2021年9月14日

東京電力ホールディングス株式会社
柏崎刈羽原子力発電所

柏崎刈羽原子力発電所第1号機 荒浜側焼却設備スラッジ脱水機改造工事 運転性能試験における不具合事象の対策ならびに工事計画に関する対応方針について

V-8-2 放射性廃棄物の廃棄施設に係る系統図

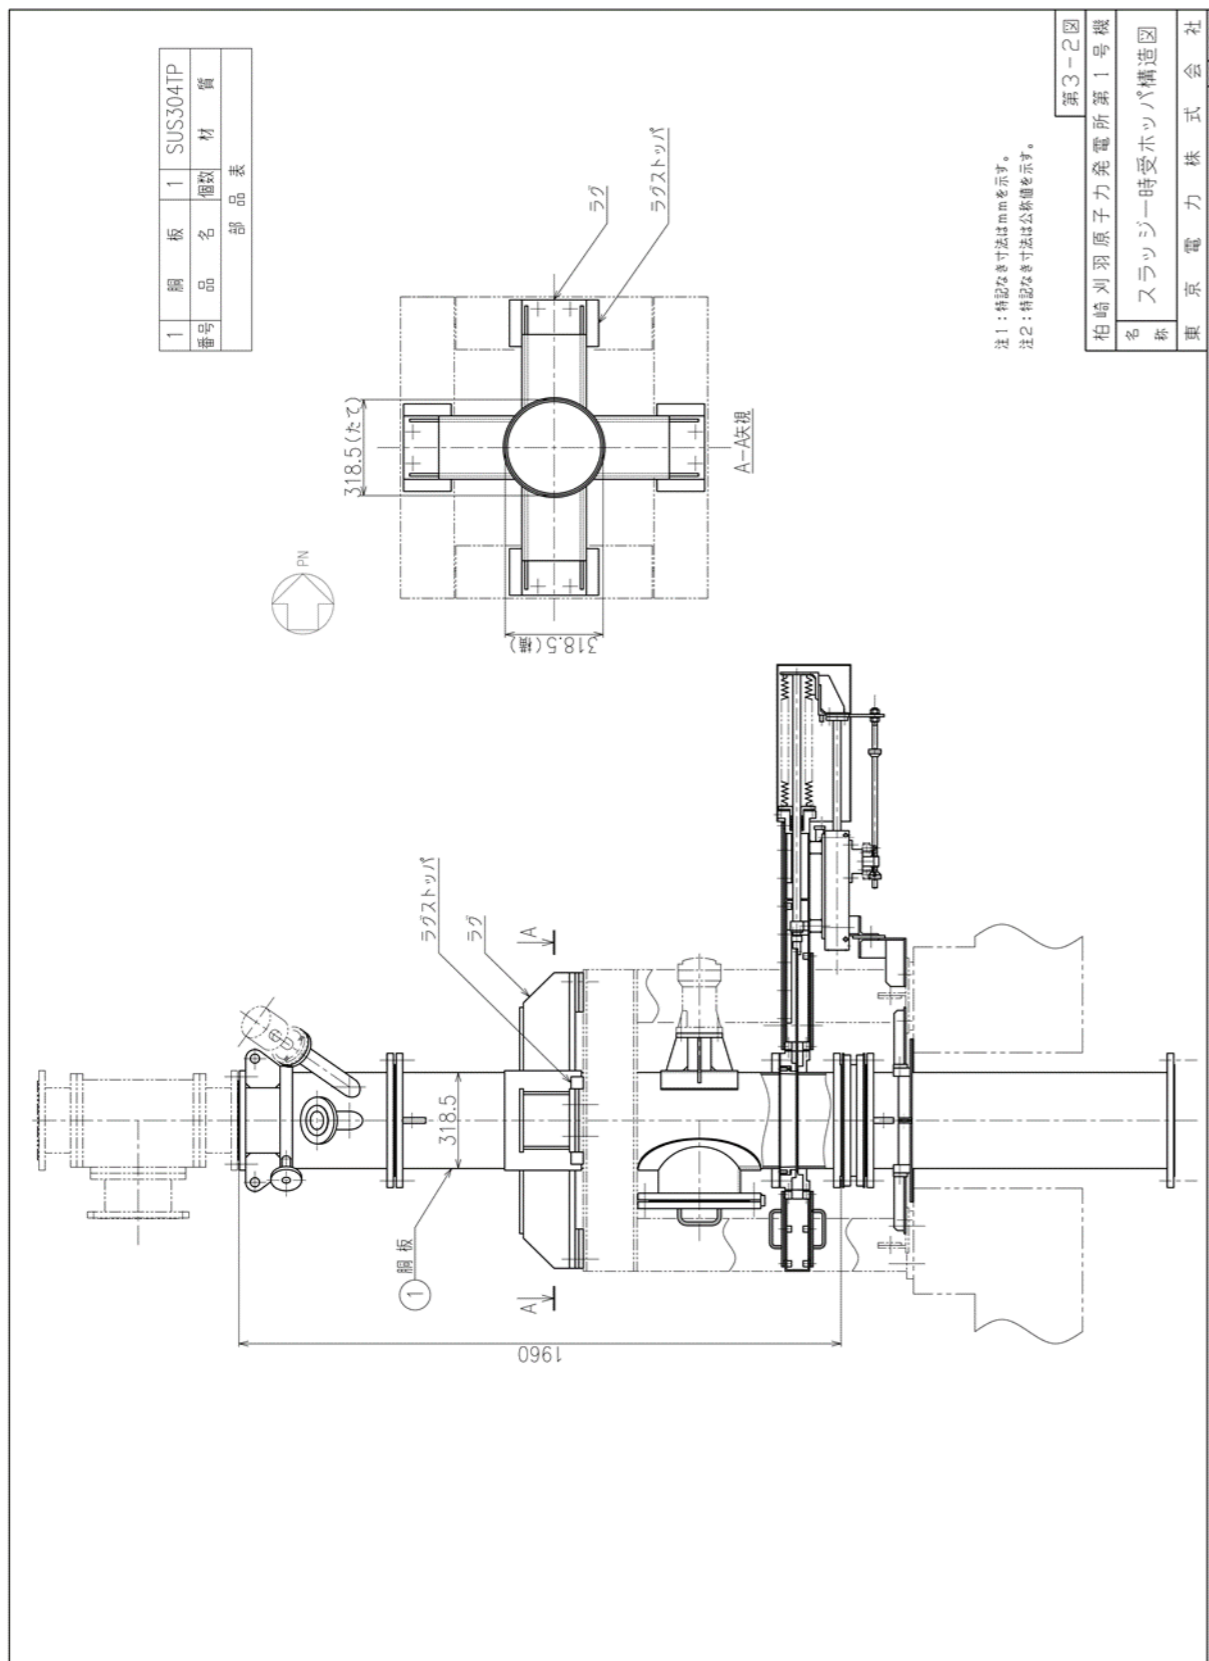
対象図書	影響箇所	影響評価
V-5-2-2 スラッジ一時受ホッパの耐震性についての計算書作成の基本方針	図 1.2-1 スラッジ一時受ホッパ形状	ベント配管において改造を実施するため形状が変更となるが、耐震計算書に使用する記号や位置に変更はなく計算書作成の基本方針自体に変更が生じるものではないことから影響はない。
V-5-5 スラッジ一時受ホッパの耐震性についての計算書	固有周期 (s), H1 (mm), H2 (mm), m0 (kg), m1 (kg), m2 (kg), 算出応力	設備改造により重量・重心高さが変更となることから耐震計算の算出結果が変更となるが、求められた算出応力は許容応力内であり問題ないことを確認しているため影響はない。
V-8-2 放射性廃棄物の廃棄施設に係る系統図 第2-1図 廃スラッジ系系統図 (変更後)	・スラッジ脱水機分離水配管の系統構成 ・スラッジ一時受ホッパベント配管の系統構成	変更が生じる範囲は主配管ではないことから工事計画 (要目表の記載) に影響はない。
V-8-3 構造図 第3-2図 スラッジ一時受ホッパ構造図	スラッジ一時受ホッパベント配管 (清掃機構追加, 排気ライン変更)	ベント配管において改造を実施するため形状が変更となるが、主要部材の改造はなく主要寸法に変更はないことから工事計画 (要目表の記載) に影響はない。
